国汇大厦项目外立面铝扣板、装饰杆件、屋架与消防水池调整示意图

（调整四处，详见图上所示）

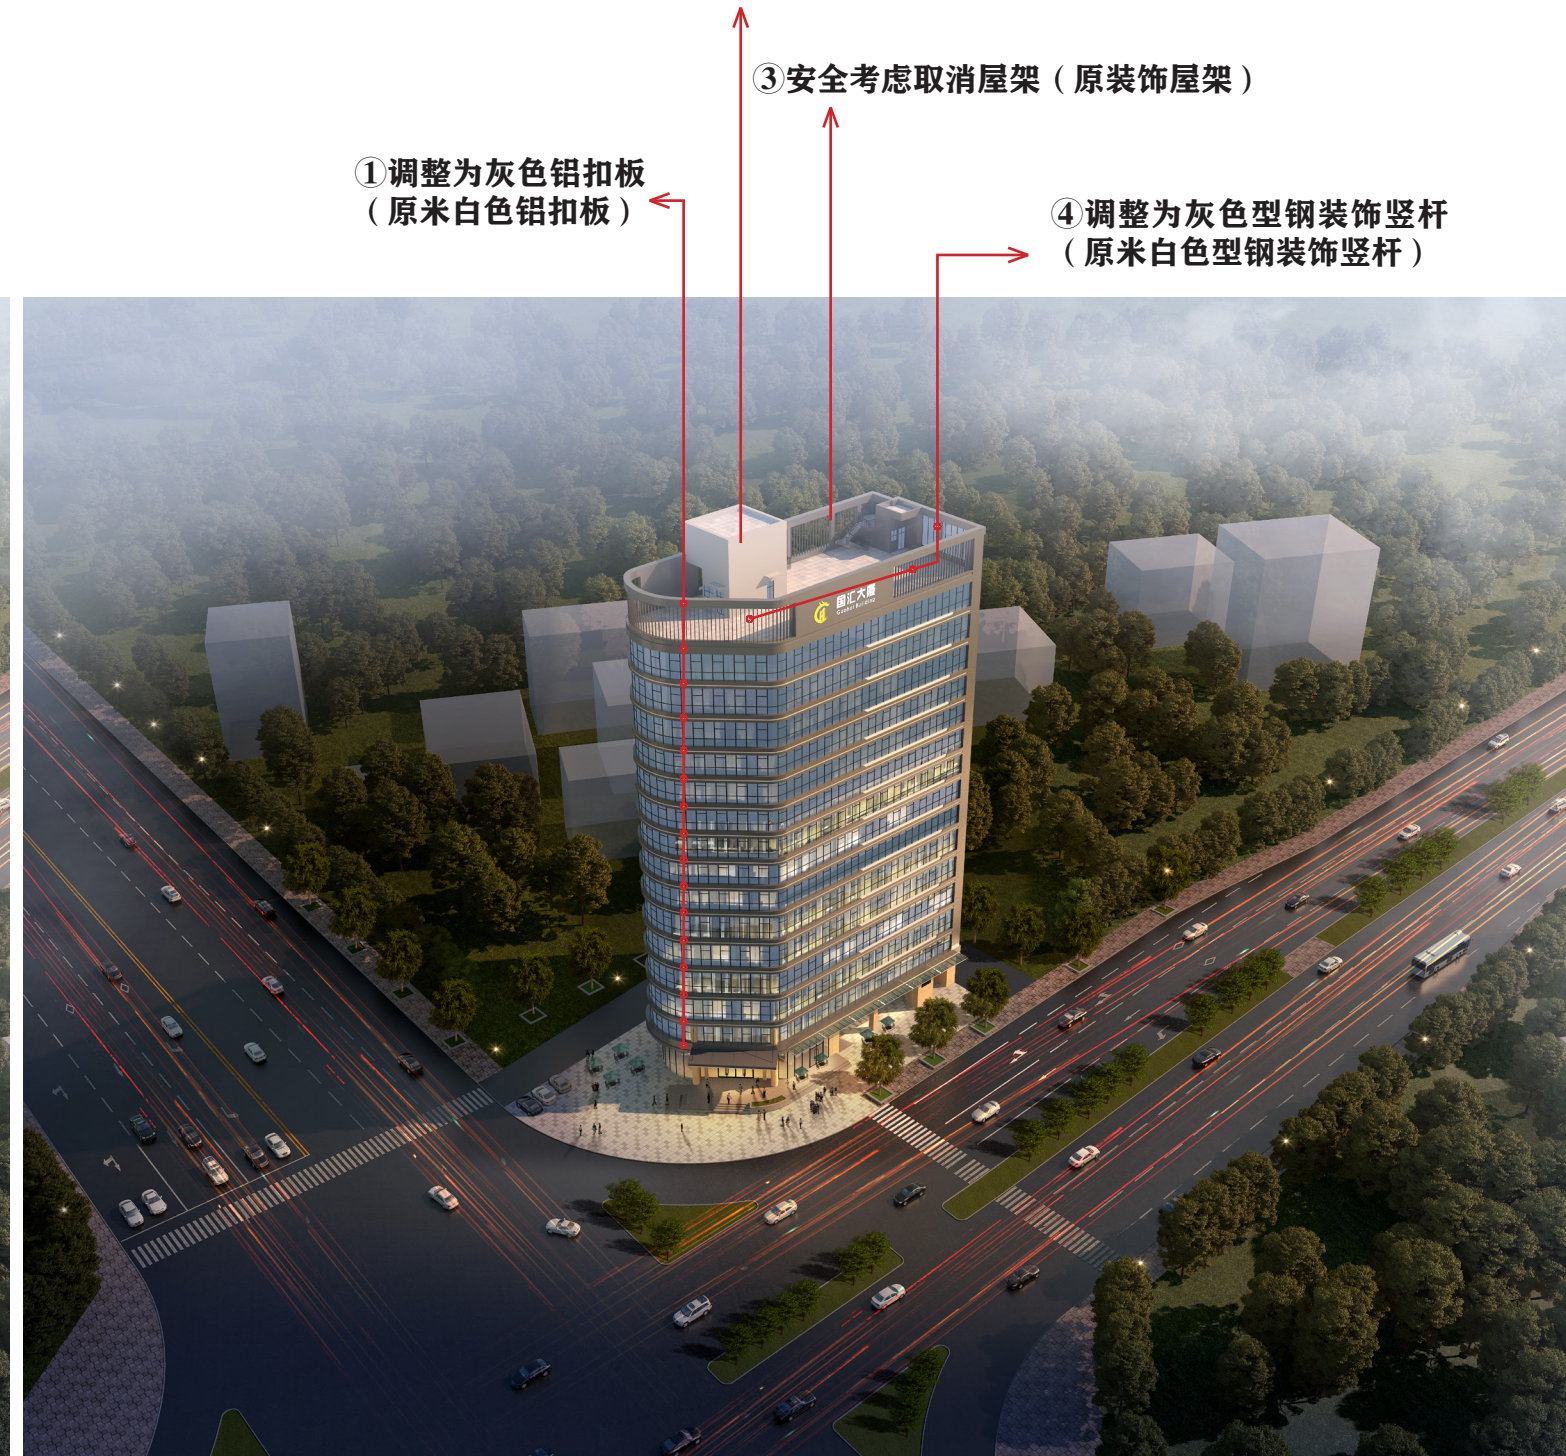
- ②原屋顶高位消防水池长宽高尺寸 6m*5.8m*1.5m
- ③原装饰屋架
- ①原米白色铝扣板
- ④原米白色型钢装饰竖杆

- ②因原屋顶高位消防水池不满足初期消防用水量，以满足消防规范要求，水池长宽高尺寸调整为 8.2m*6m*1.5m（原屋顶高位消防水池长宽高尺寸 6m*5.8m*1.5m）

- ③安全考虑取消屋架（原装饰屋架）
- ①调整为灰色铝扣板（原米白色铝扣板）
- ④调整为灰色型钢装饰竖杆（原米白色型钢装饰竖杆）
